锦绣世家幼儿园变更情况说明

根据教育局要求对平面功能做出如下调整:

幼儿园 B-M立面图 变更后

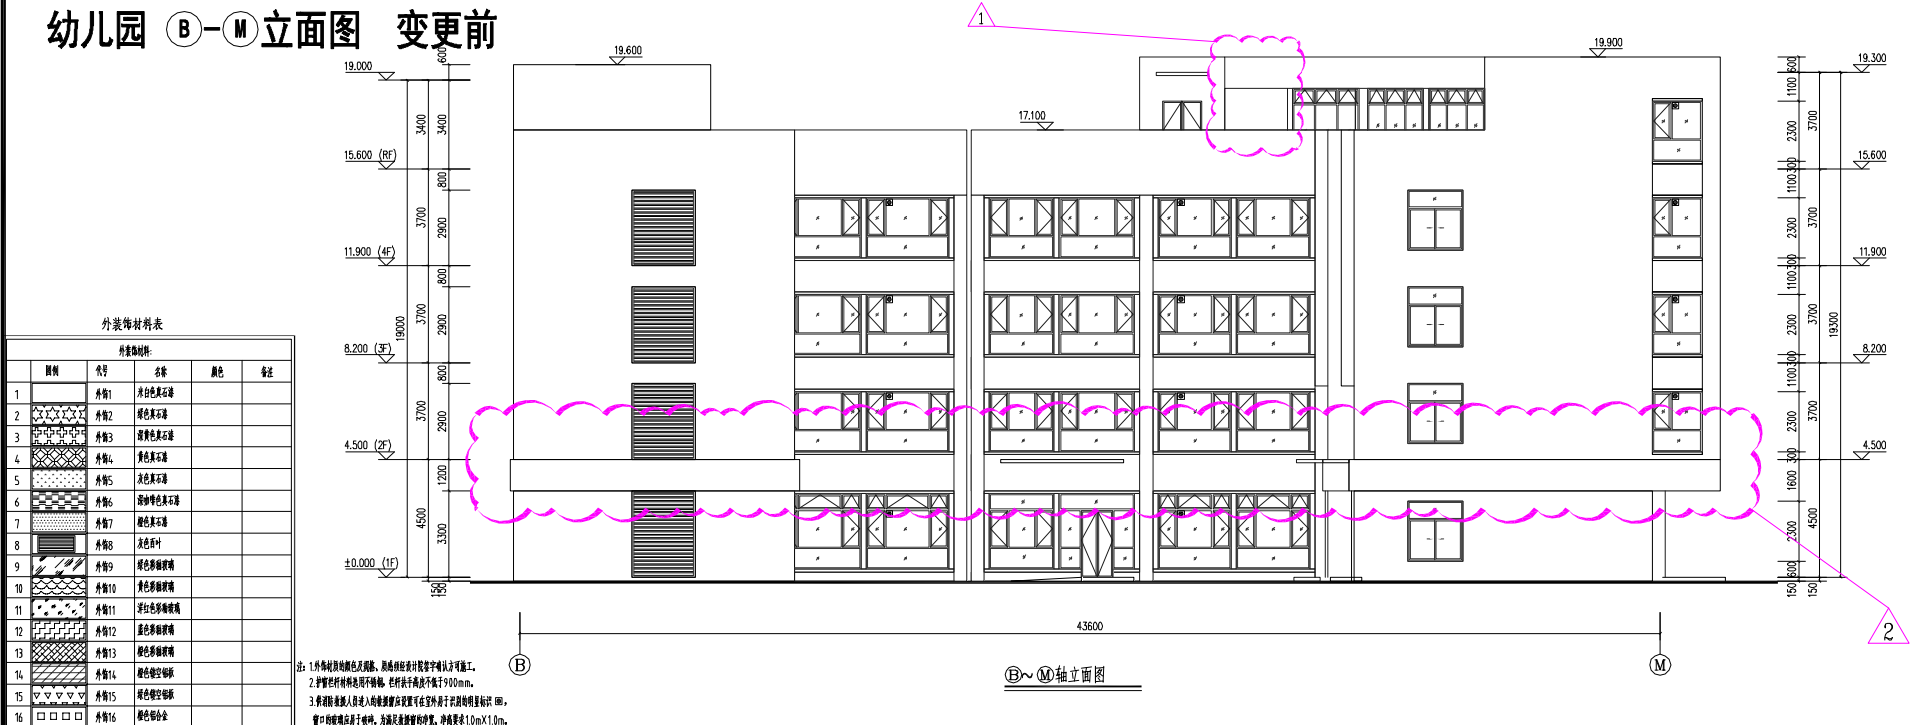
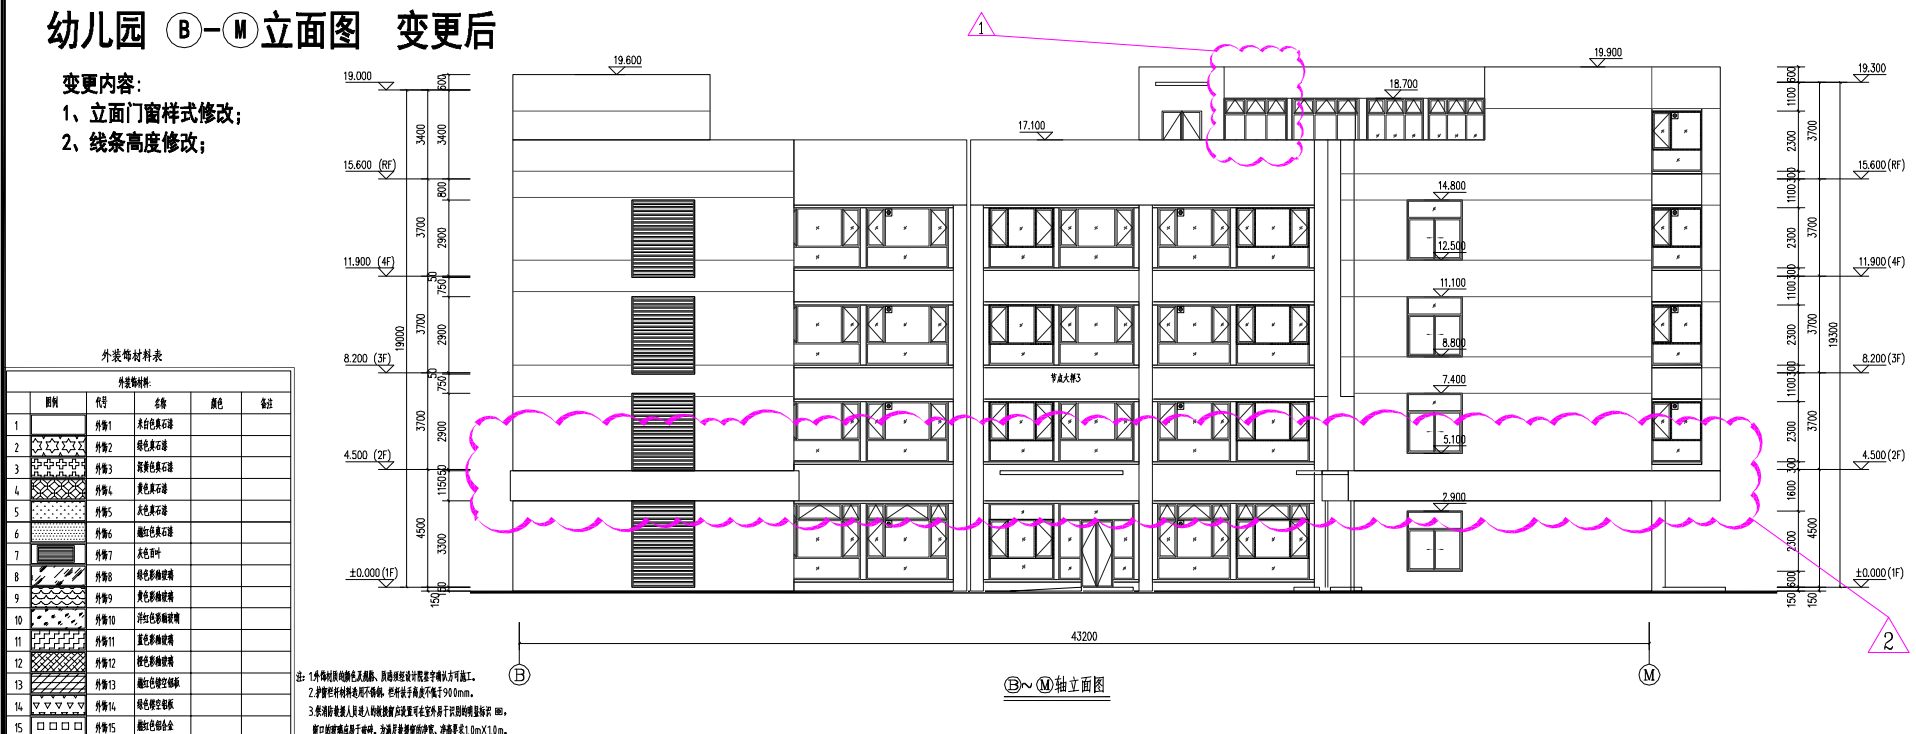
- 1、立面门窗样式修改；
- 2、线条高度修改；

幼儿园 1-1剖面图 变更后

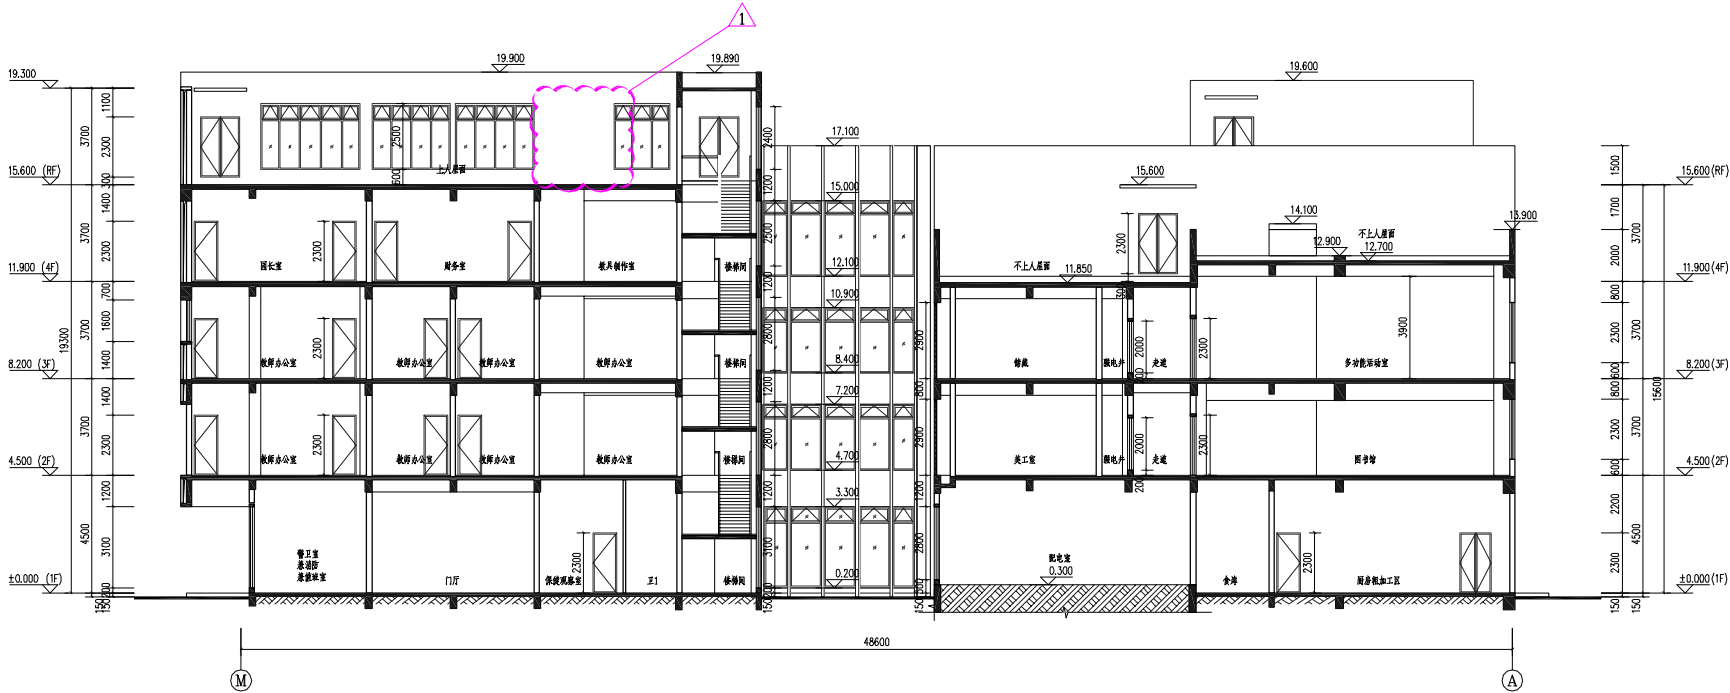
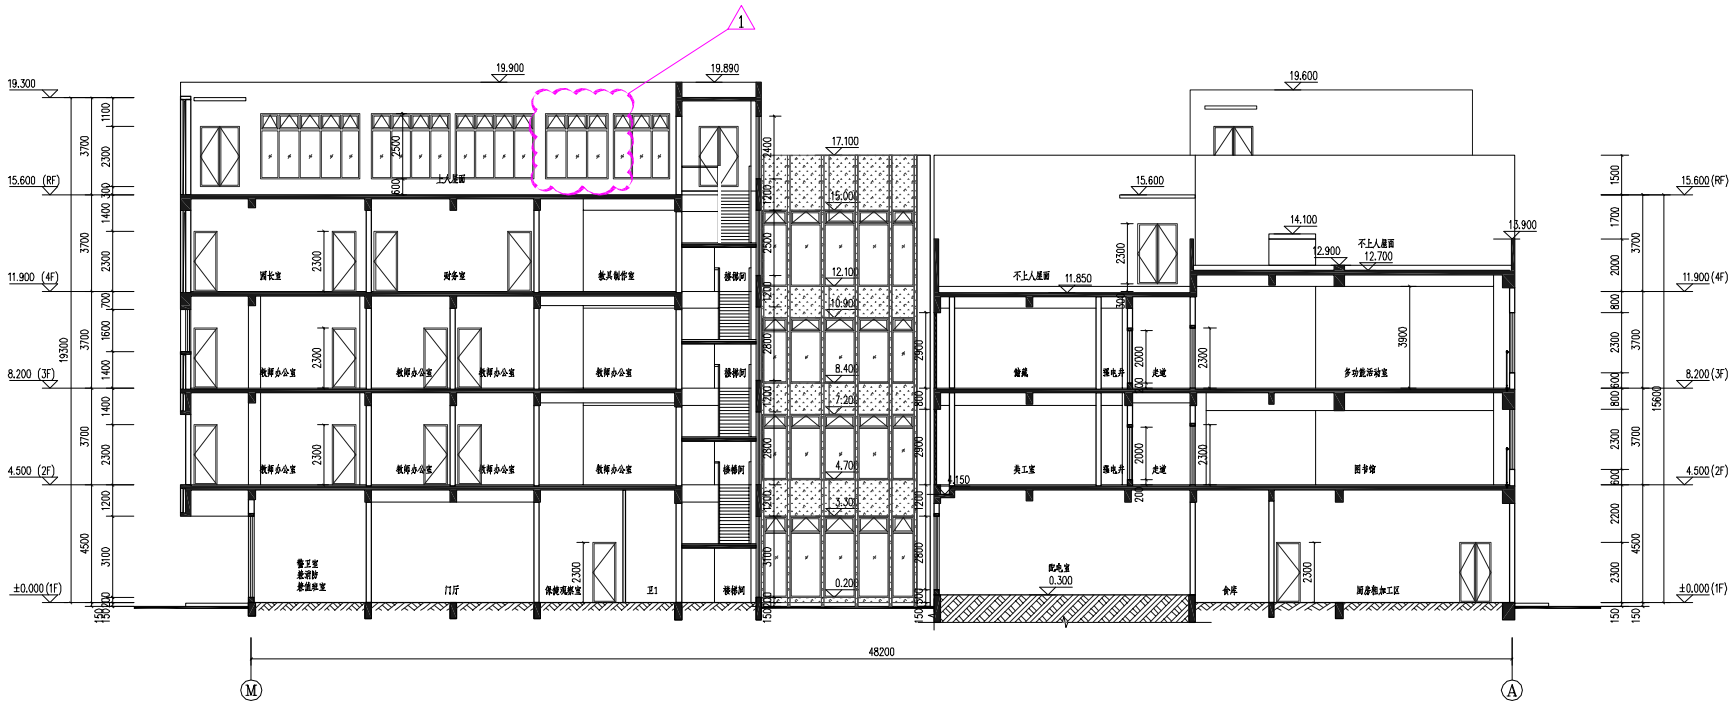
变更内容:
1、增加开窗;
